基準不適合発生箇所

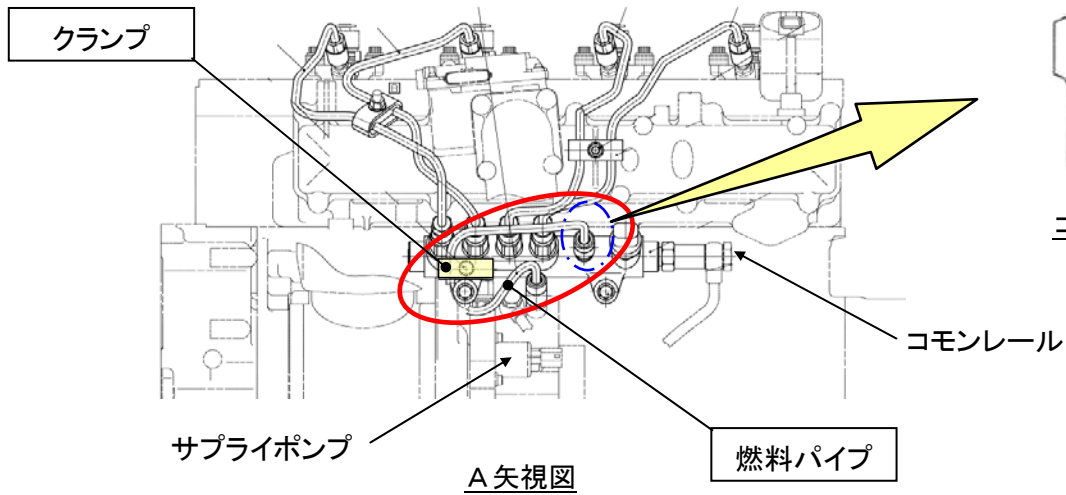
中型トラックに搭載された原動機において、サプライポンプとコモンレール間の燃料パイプを固定するクランプを付け忘れたものがある。そのため、エンジンの振動によりパイプに亀裂が発生し、燃料が漏れるおそれがある。

全車両、サプライポンプとコモンレール間のパイプクランプの有無を確認し、クランプが取り付けられていない場合は、燃料パイプを交換し、クランプで固定する。

注 は、交換または追加部品を示す。
